Zelfsluitendheid techniekkasten in groepszorgwoning

Advies 2601

Trefwoorden: Bbl, woongebouw, woonfunctie voor zorg, nieuwbouw, vluchtroute, zelfsluitende deuren
Datum: 8 april 2026
Status: Definitief

Figuur 1 Typerende plattegrond begane grond van een enkele groepszorgwoning voor 24-uurszorg (rechts van de wdbdo 60-scheiding (groen) en van de slaapwacht

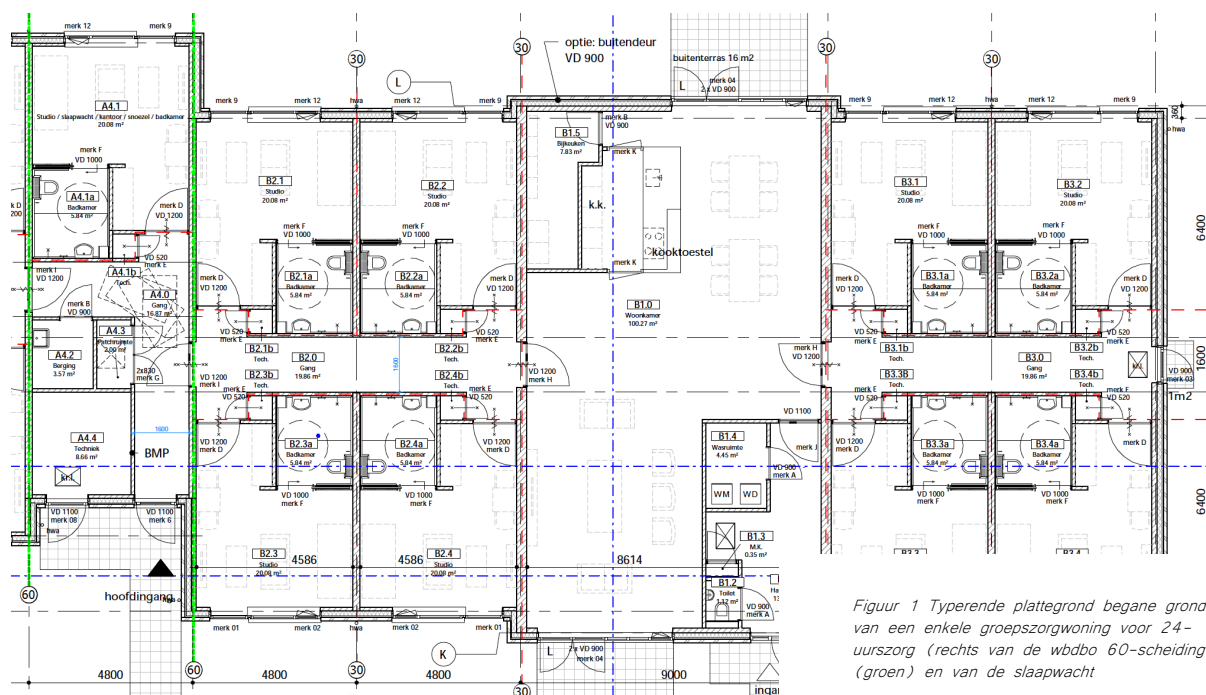
Naast elke toegangsdeur van een studio (wooneenheid) is een techniekkast gelegen. Deze techniekkast is altijd voorzien van een 30 minuten brandwerende deur, omdat de vereiste brandscheiding van elk beschermd subbrandcompartiment over deze deur van de techniekkast heen loopt. Dit is goed te zien in figuur 1.

De brandweer is van mening dat deze deuren van de techniekkasten, evenals de voordeuren van de studio's, zelfsluitend moeten worden uitgevoerd. Dit volgt, volgens de brandweer, uit artikel 4.218 eerste lid van het Bbl. De brandveiligheidsadviseur is het daar niet mee eens, omdat de deuren in de techniekkasten vrijwel altijd gesloten zijn. Het al dan niet zelfsluitend maken van deze deuren levert, wat de brandveiligheidsadviseur betreft, geen extra veiligheid op bij brand.

Voor de deur van techniekruimte A4.1b (*in enkele beuk voor de slaapwacht tussen twee wdbbo-60-scheidingen, meest linkerbeuk in figuur 1 hierboven, red.*) hebben wij geëist dat deze deur zelfsluitend is. Op tekeningen zijn voor dit beschermd subbrandcompartiment verschillende gebruiksfuncties aangegeven. Voor deze gebruiksfuncties was artikel 4.218 lid 2 niet van toepassing. In deze casus is een beweegbaar constructieonderdeel in een inwendige scheidingsconstructie waarvoor een eis aan de weerstand tegen branddoorslag, weerstand tegen branddoorslag en brandoverslag of weerstand tegen rookdoorgang geldt aanwezig namelijk de deur van ruimte A4.1b. Op basis van artikel 4.218 lid 1 moet dit beweegbare constructieonderdeel zelfsluitend zijn. Leden van artikel 4.218 geven hiervoor geen uitzondering. Ook met de motivatie die de brandveiligheidsadviseur in zijn notitie geeft, geeft de wet geen uitzondering hierop. De aanvrager heeft in deze casus geen verzoek tot het treffen van een gelijkwaardige maatregel ingediend waardoor wij enkel aan de middelvoorschriften hebben getoetst.

- Volgens de plattegrond van de begane grond liggen de techniekruimten in hetzelfde beschermde sub-brandcompartiment als de afzonderlijke wooneenheden. Dat wordt onderschreven door de in de tekening aangegeven brandscheiding ('30 minuten wdbdo') over de doorgang van de techniekruimte.
- Artikel 4.218 van het Bbl geeft voorschriften voor zelfsluitende constructie-onderdelen. Voor een woonfunctie voor zorg gelden alleen het eerste tot en met derde lid. Deze luiden als volgt:

- Ad lid 1: De doorgangen naar de wooneenheden en de doorgangen tot de techniekkasten naast de doorgangen naar de wooneenheden, zijn in dit geval onderdeel van een inwendige scheidingsconstructie waarvoor een wdbdo-eis of eis aan rookwerendheid geldt.

- Ad lid 2: Volgens artikel 4.218 tweede lid, behoeft een deur in een niet-gemeenschappelijke doorgang niet zelfsluitend te zijn. In dit geval zijn de doorgangen naar de wooneenheden en naar de techniekruimten niet-gemeenschappelijk. Volgens artikel 4.218 tweede lid, hoeven de deuren in deze doorgangen daarom niet zelfsluitend te zijn.

- Ad lid 3: artikel 4.218, derde lid, regelt dat een deur in een gezamenlijke doorgang, in afwijking van het tweede lid, wél zelfsluitend moet zijn. Omdat de doorgangen in de techniekkasten niet-gezamenlijk zijn, is artikel 4.218, derde lid, niet van toepassing.

- Voor wat betreft de techniekruimte bij de slaapwacht (ruimtenr. A4.1b) wordt het volgende opgemerkt: de slaapwacht zelf ('studio/kantoor/snoozel') kan worden aangemerkt als een voorziening die ten dienste staat van alle wooneenheden in de woonfunctie. De techniekruimte A4.1b staat ten dienste van de slaapwacht. Dat maakt dat ook deze ruimten kunnen worden aangemerkt als gezamenlijke ruimten. In dat geval moeten zowel de deur van de slaapwacht als van de techniekruimte volgens de prestatie-eis in artikel 4.218 lid 3 zelfsluitend zijn.

Nee, omdat er per techniekkast slechts één wooneenheid is aangewezen en dus ook niet meer dan één woonfunctie, is er noch sprake van een in een artikel 2.7 bedoelde gezamenlijke ruimte, noch sprake van een gemeenschappelijke ruimte. Dat betekent dat de deuren van de techniekkasten niet zelfsluitend behoeven te zijn.
